LICITACION ABREVIADA Nº 44/2018

LLAMADO A LICITACIÓN ABREVIADA PARA LA ADQUISICIÓN DE MATERIALES ELECTRICOS PARA ALUMBRADO DE LA BICI-SENDA DE ECILDA PAULLIER DEL DEPARTAMENTO DE SAN JOSE.-

COMUNICADO Nº 2

NOMBRE PRODUCTO		4M POSTE DE BRAZO SIMPLE		
DISEÑO		MATERIAL	Q235	
		CANTIDAD		
APROBACION		17.03.21	PESO

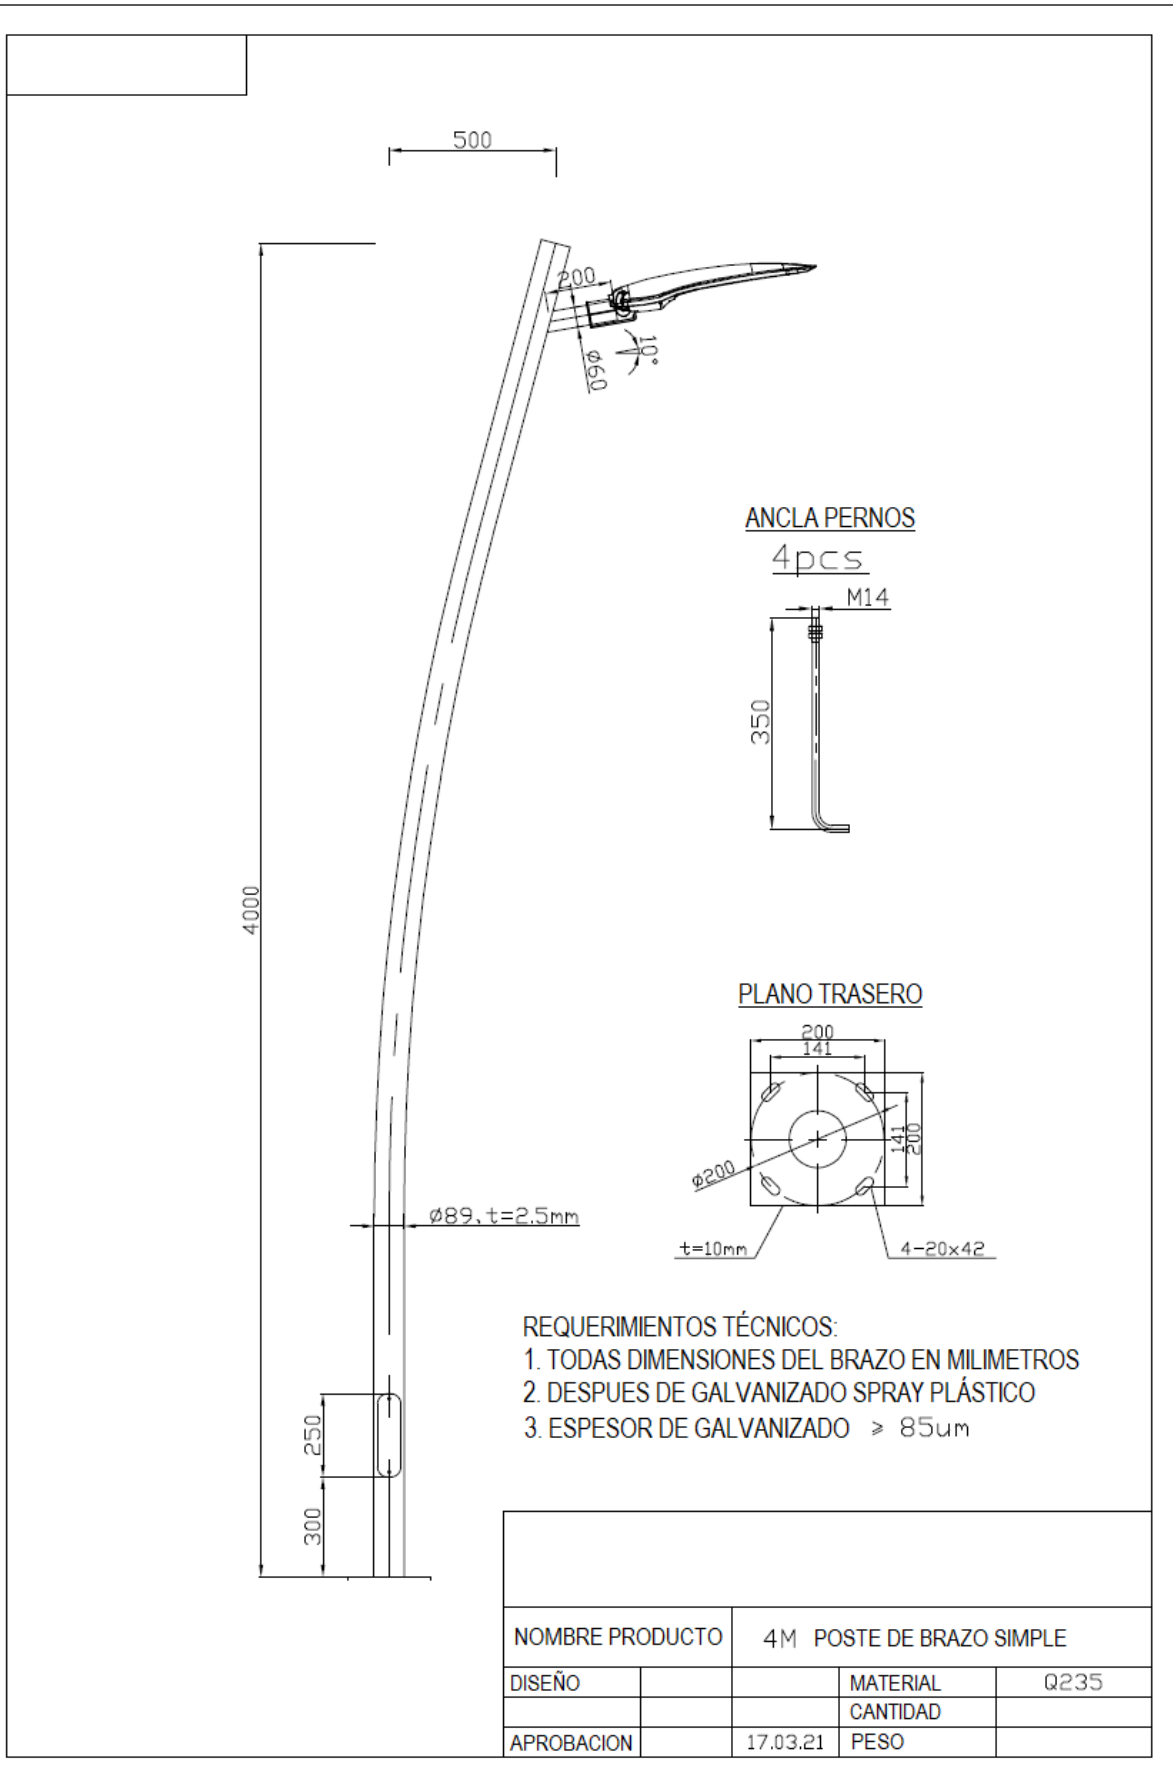
CONSULTA 1: “diámetro de los pernos de anclaje”.

CONSULTA 2: “la longitud de las correderas que van en la platina de la base”.

CONSULTA 3: “donde empieza la curvatura de la columna y radio de curvatura”.

RESPUESTA 1: Se adjunta plano corregido.

RESPUESTA 2: Se adjunta plano corregido.

RESPUESTA 3: Se adjunta plano corregido.
